Městská část Praha 9
Úřad městské části
ODBOR ŽIVOTNÍHO PROSTŘEDÍ

Vyjádření a sdělení MČ Praha 9, Úřadu MČ, Odboru životního prostředí jako dotčeného orgánu státní správy dle § 4 odst. 2 zákona č. 183/2006 Sb., o územním plánování a stavebním řádu, ve znění pozdějších předpisů, k:

SEVEROVÝCHODNÍ PRAŽSKÁ CYKLOMAGISTRÁLA – ETAPA 6
poz. parc. č. 1726/3, 1726/5, 1726/11, 1726/12, 1726/13, 1726/15, 1726/21, 1726/31,
1726/33, 1726/34, 1726/35, 1726/37, 1726/38, 1726/41, 1726/45, 1726/48, 1730/1,
1730/3, 1745/2, 1745/18, 1782/1, 1782/5, 1782/6, 1784/7, 2088/21, 2094/43, 2094/44,
2094/45, 2094/46, 2094/47, k.ú. Vysočany, Praha 9
novostavba cyklostezky, etapa 6.2 v délce 1380 m,
vč. přeložky stávající trasy NN Vodafone a přeložky a úpravy OK a DK
pro účely územního řízení.

příloha: kopie výkresu „Situace – etapa 6.2“ (1xA3), vypracovaný v 07/2020 Ing. D. Dudíkem
v měřítku 1:1000

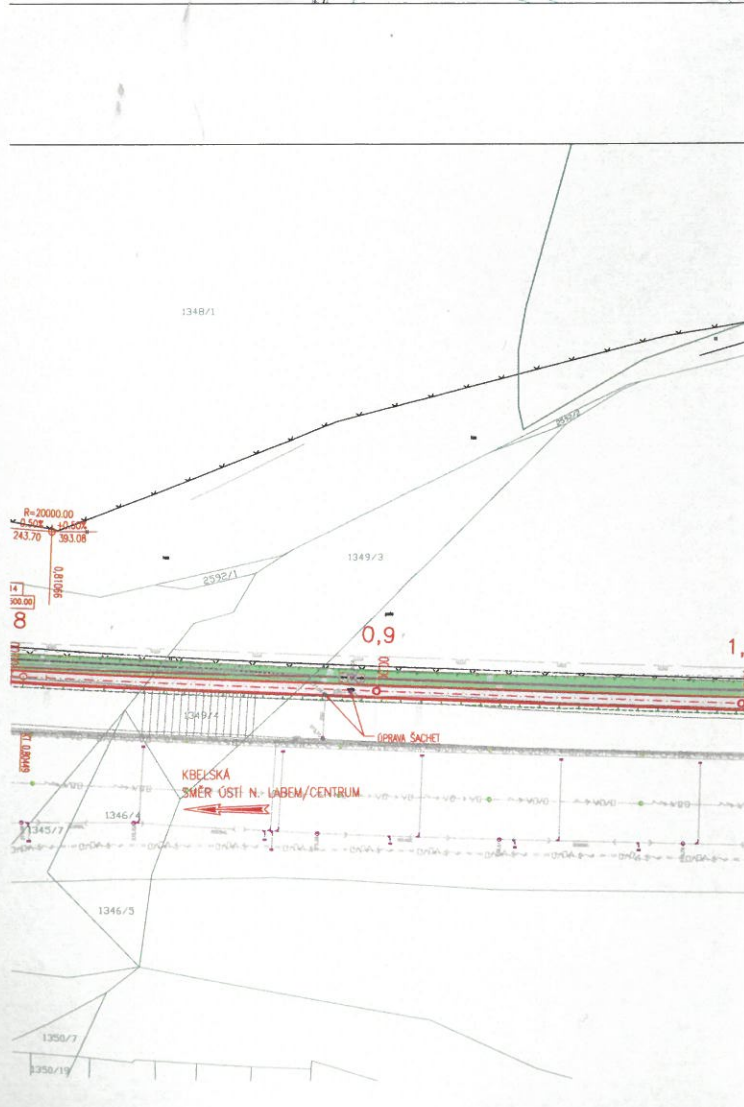
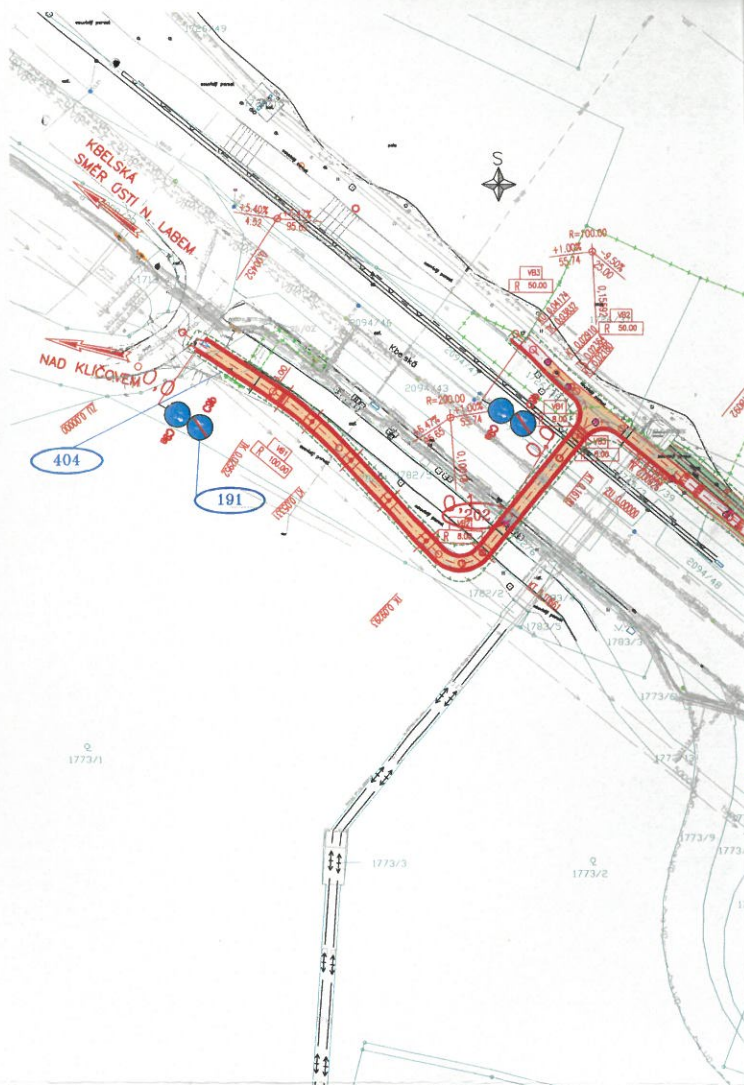
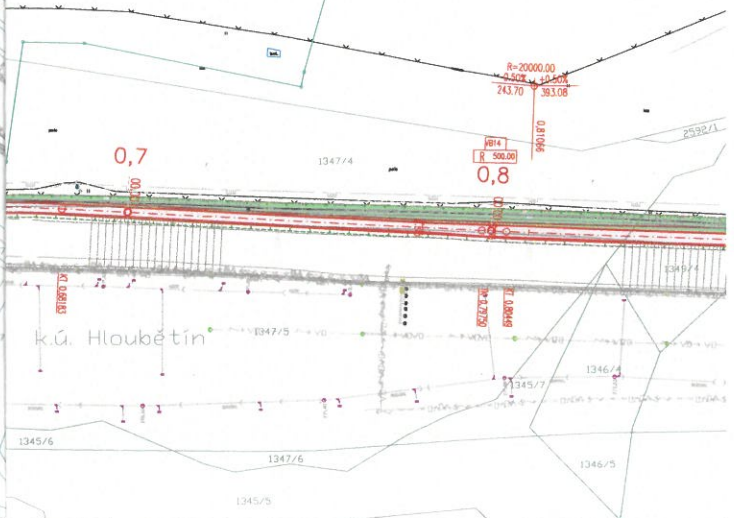
Navrhovaná stavba je kolizní s dřevinami rostoucími mimo les. Jedná se o kolizi se stavebním záměrem, která bude řešena podle ust. § 8 odst. 6 výše uvedeného zákona vydáním závazného stanoviska.

V bezprostřední blízkosti stavby zůstanou dřeviny, které nejsou kolizní se stavbou. Vůči těmto dřevinám budou po celou dobu stavby uplatněny pokyny v ČSN 839061 "Ochrana stromů, porostů a vegetačních ploch při stavebních pracích".

Dřeviny nebudou zahrnuty výkopkem, navážkou, jiným materiálem, budou mechanicky ochráněny

bedněním. Zachovávaným dřevinám nesmí být změněna výška terénu v okolí po celém obvodu koruny. Bude respektována ochrana kořenového prostoru při hloubení stavebních jam a jiných hloubených výkopů, tj. především ochrana kořenů, a to tak, že při hloubení výkopu nesmějí být přerušeny kořeny o průměru větším než 3 cm, kořeny pod touto hranicí budou přerušeny řezem, řezné plochy ošetřeny růstovým stimulem proti vysychání a mrazu. Případné ošetření korun zajistí odborná arboristická firma.

Součástí stavby je SO 801 Vegetační úpravy, který řeší vysazení dřevin a křovin na zemním tělese stezky nebo na jiných vhodných pozemcích určených orgánem ochrany přírody. Na podrobný návrh vegetačních úprav je odkazováno na další stupeň PD.

Jelikož posuzovaná dokumentace je pro účely územního řízení, ke kterému musí být připraveno závazné stanovisko ke kácení dřevin, jehož součástí je i řešení kompenzace ekologické újmy vzniklé kácením, je nutné návrh nově vysazované zeleně, resp. konkrétní osazovací plán předložit už se žádostí o závazné stanovisko ke kácení.

Osazovací plán bude odborný návrh, který zohlední prostorové podmínky a poměry nového stanoviště. Nový návrh nebude v kolizi s inženýrskými sítěmi. Projekt musí být takový, aby následně nevyžadoval změny.
